PARECER TÉCNICO GESAN 069/2008

Empreendedor: Prefeitura Municipal de Santa Luzia		
Endereço: Avenida Oito, 50 Carreira Comprida - CEP 33045-090		
Empreendimento: Dique rio das Velhas		Classe: 5 DN 74/04
Localização: Margem esquerda do rio das Velhas, Distrito Industrial Carreira Comprida.		
Atividade: Dique de proteção.		
Município: Santa Luzia.		
Responsável Técnico: Manoel Alves dos Santos Filho – CREA 9.320/D.		
LICENÇA DE OPERAÇÃO CORRETIVA		Validade: 4 anos

PARECER TÉCNICO

EMPREENHIMENTO: “Dique do Distrito Industrial de Carreira Comprida”

SEÇÃO TÍPICA DO DIQUE

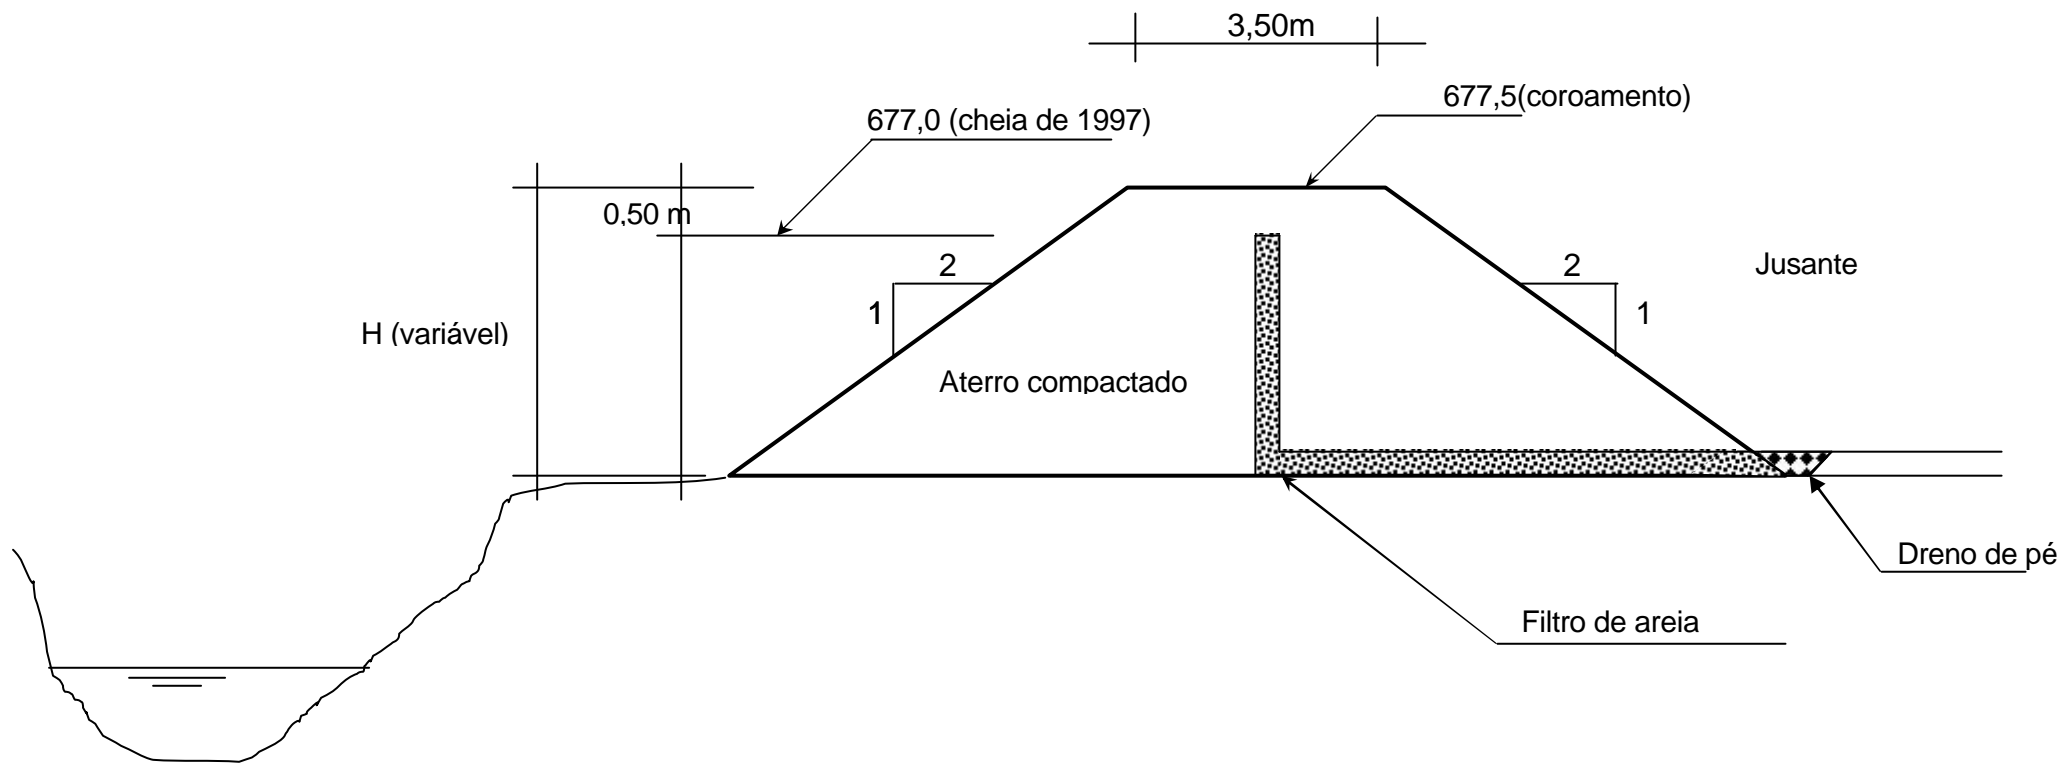
Embora se trate de uma obra com seções de alturas bem modestas (2,9m em média), a medida pode ser interpretada como louvável e segura, tendo em vista duas condicionantes relevantes de projeto: a) fundação compressível, não tratada, capaz de produzir recalques no maciço de terra; b) material de empréstimo presumidamente permeável, considerando as informações laboratoriais disponíveis. Além dessas, há de se destacar o aspecto emergencial da obra, que obrigou a elaboração do projeto e a execução da obra em curto período de tempo.

Desta forma, tal medida pode ser entendida como extremamente útil para a prevenção de "piping" e de minimização de trincas (que além de diminuir o fator de segurança em relação à estabilidade de taludes também são precursoras do "piping"), o que diminui sensivelmente os fatores de risco à ruptura do dique.

Os recalques, como fatores primários da geração de trincas, também foram minimizados em razão da largura de crista ser anormalmente avantajada se considerarmos a relação "altura/largura de crista". Com isto, a base foi igualmente alargada (também devido aos taludes bastante abatidos utilizados no projeto), de modo que a transferência de tensões para a fundação compressível ficasse minimizada.
